ロードヒーティング用ボイラー室造作

平成 8 年春、ロードヒーティング設備工事が建物所有者の同意を得ることなく行われた。
この造作は安全性を無視した造作であった。

造作部平面図

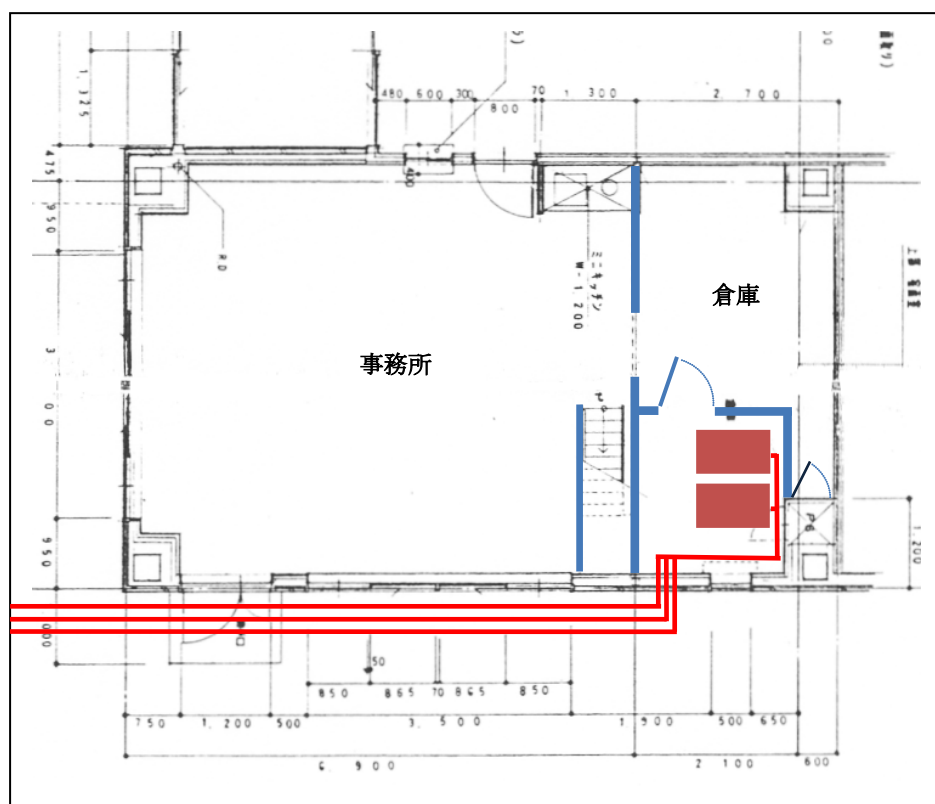
- ・不燃材料を使用していない。

- ・不燃材料を使用していない。
- ・自動火災報知機未設置。
- ・地中梁貫通。
- ・既存床除去。
- ・既存壁除去。
- ・既存天井除去。

- ・□点検口位置変更。
- ・コンセント設置。
- ・排気筒による外壁貫通。
- ・パンフードによる外壁貫通。

- ・地中梁貫通部の主筋及びアバラ筋の必要カブリ厚さ（5 cm以上）がない。
- ・貫通部埋め戻しの後処理モルタル充填が、為されていない。

ロードヒーティングボイラー用給油
ホームタンク

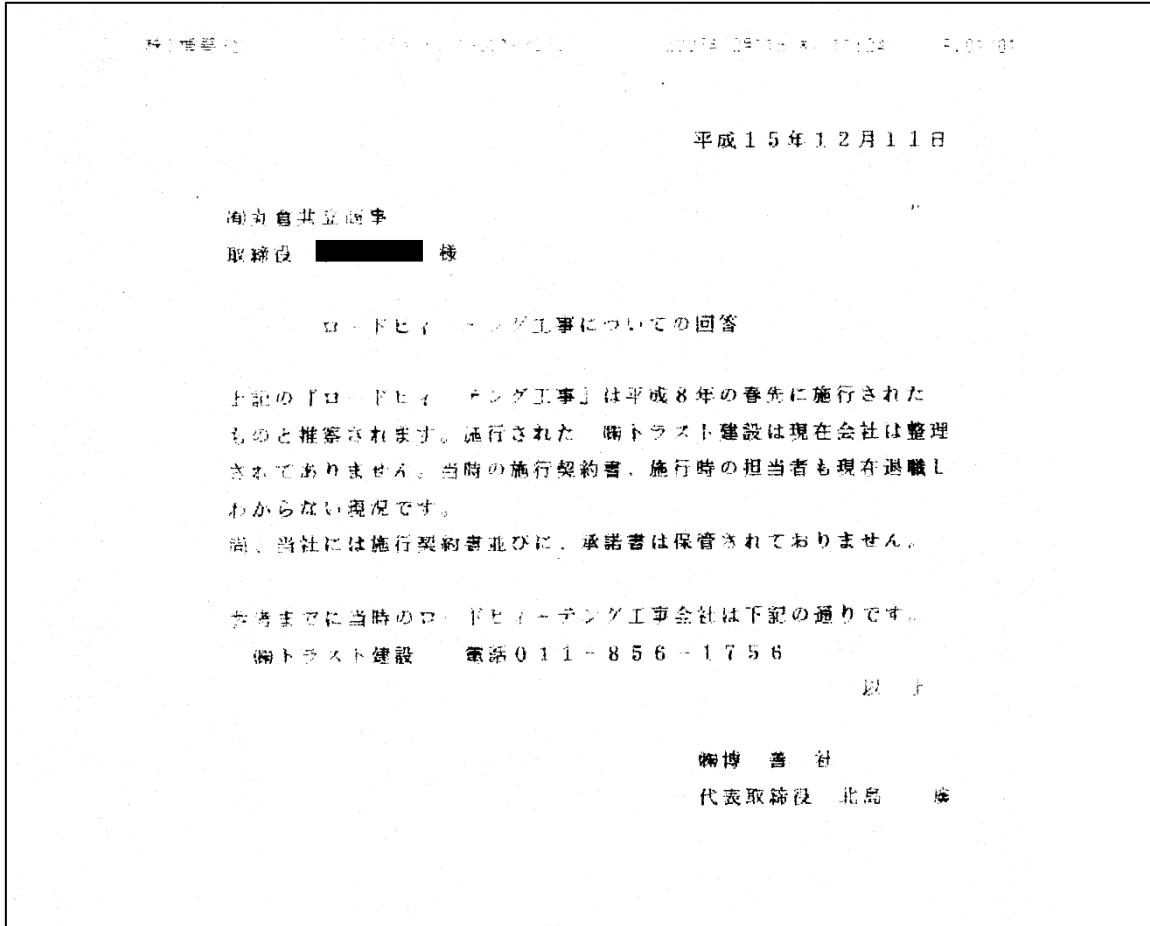
少量危険物貯蔵取扱所設置届出書は提出されていなかった。
